リコール届出一覧表

リコール届出日：平成29年 11月29日

リコール届出番号	外 - 2 5 7 1	リコール開始日	平成29年 11月 30日
届出者の氏名又は名称	ジャガー・ランドローバー・ジャパン 株式会社 代表取締役 ハンソン・マグナス・ユタカ	製作国：英国 製作者名： ジャガー・ランドロー ー・リミテッド 問い合わせ先： ランドローバーお客様相談室 0120-922-992	
不具合の部位（部品名）	灯火装置（番号灯）		
基準不適合状態にあると認める構造、装置又は性能の状況及びその原因	番号灯において、番号灯ケースの材料が不適切なため、ウォッシャー液等の洗浄剤により当該ケースが早期に劣化することがある。そのため、そのままの状態で使用を続けると、番号灯ケースの固定部が破損し、最悪の場合、番号灯が脱落するおそれがある。		
改善措置の内容	全車両、番号灯を対策品に交換する。		
不 具 合 件 数	0 件	事 故 の 有 無	なし
発 見 の 動 機	本国メーカーからの情報による。		
自動車使用者及び自動車分解整備事業者に周知させるための措置	<ul style="list-style-type: none"> ・使用者： 電話又はダイレクトメールで通知する。 ・自動車分解整備事業者： 日整連発行の機関誌へ掲載する。 ・改善実施済車には、運転席側ドアロックストライカー付近に外-2 5 7 1 のステッカーを貼付する。

改善箇所説明図

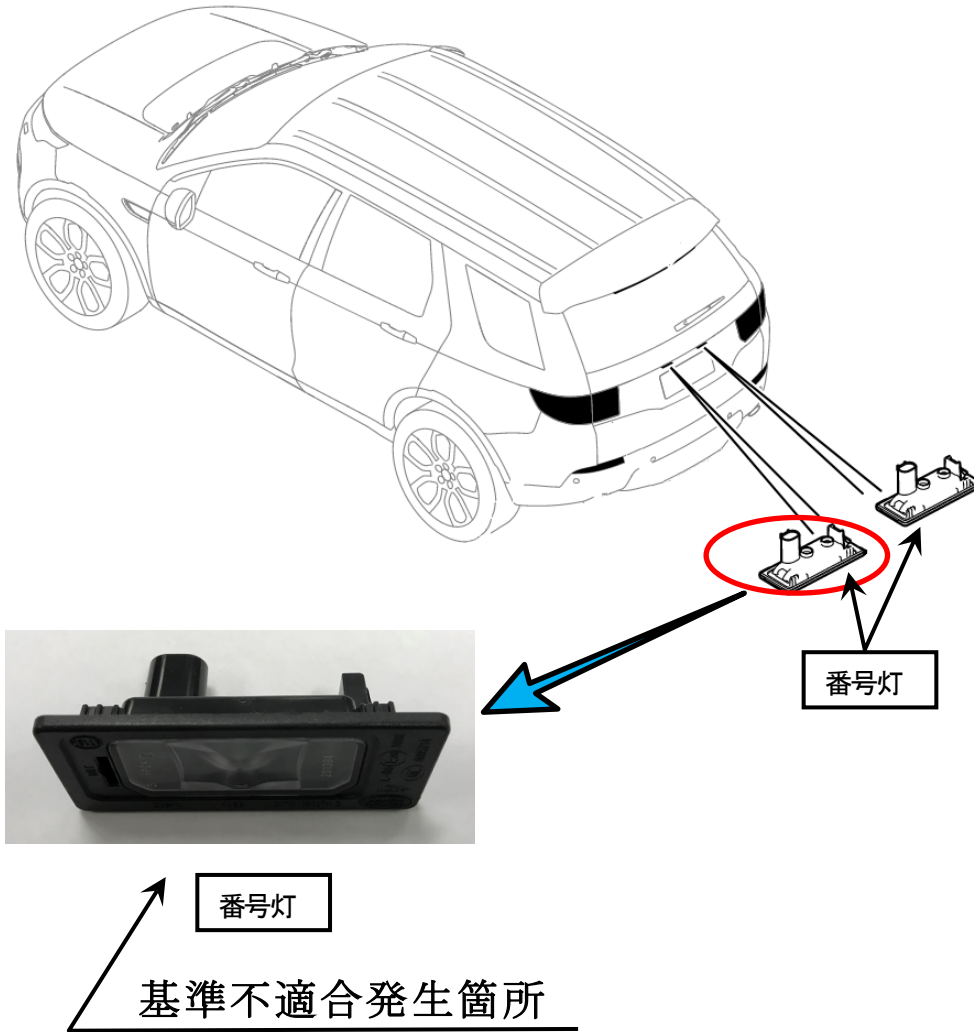
番号灯において、番号灯ケースの材料が不適切なため、ウォッシャー液等の洗浄剤により当該ケースが早期に劣化することがある。そのため、そのままの状態で使用を続けると、番号灯ケースの固定部が破損し、最悪の場合、番号灯が脱落するおそれがある。

全車両、番号灯を対策品に交換する。

識別：左リヤドアストライカー取付けボルト頭に白ペイントを塗布する。
